#### AVIS DE L'AUTORITE ENVIRONNEMENTALE

<b>Demandeur</b>	SARL FERME EOLIENNE DES TILLEULS
<b>Commune</b>	Bapaume (62), Ligny-Thilloy (62) et Gueudecourt (80)
<b>Objet</b>	Demande d'autorisation d'exploiter un parc éolien de 11 aérogénérateurs et deux postes de livraison
<b>Références</b>	Dossier dans sa version de juin 2015

Situation du projet vis-à-vis du SRE de la région Picardie (celui du Nord-Pas-de-Calais n'est pas représenté) : zone défavorable en blanc, favorable sous condition en orange et favorable de couleur verte

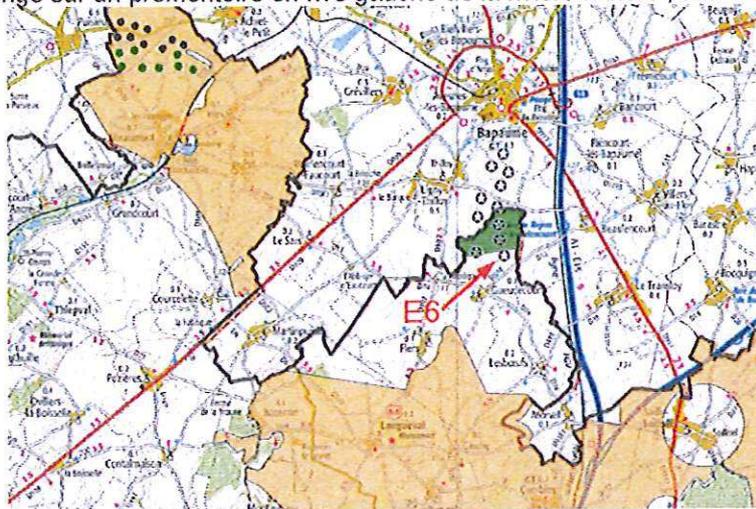
La partie picarde du projet est située sur une zone favorable au développement de l'éolien du SRE Picardie à l'exception de l'éolienne E6. L'éolienne E6 est en zone défavorable du SRE Picardie. Cela est justifié par l'enjeu « très fort » en terme paysager ainsi que de patrimoine historique du « cône Est de 15 km de Thiepval » (Cf. page 22 du SRE). Il s'agit du monument de Thiepval commémoratif de la grande guerre érigé sur un promontoire en rive gauche de la rivière l'Ancre ; affluent de la Somme.

l'étude d'impact démontre l'absence d'impact négatif particulier quant à l'éolienne E6 située en zone défavorable du SRE Picard (cf. chapitre 2.3 thématique paysage du présent avis). Le chapitre 5.2.2.3 de l'étude d'impact, qui justifie le choix du site d'implantation du projet, indique de son côté qu'il n'y a aucune contrainte liée au patrimoine. Le dossier aurait pourtant dû, d'une part, répertorier l'enjeu « très fort » du « cône Est de 15 km de Thiepval » identifié par le SRE et d'autre part, démontrer l'absence d'incidence. A minima il est attendu un renvoi à l'argumentaire développé en ce sens dans le chapitre approprié de l'étude d'impact.

L'autorité environnementale recommande de mieux préciser la façon dont le projet prend en compte les SRE, et en particulier en ce qui concerne l'éolienne E6 du côté Picard.
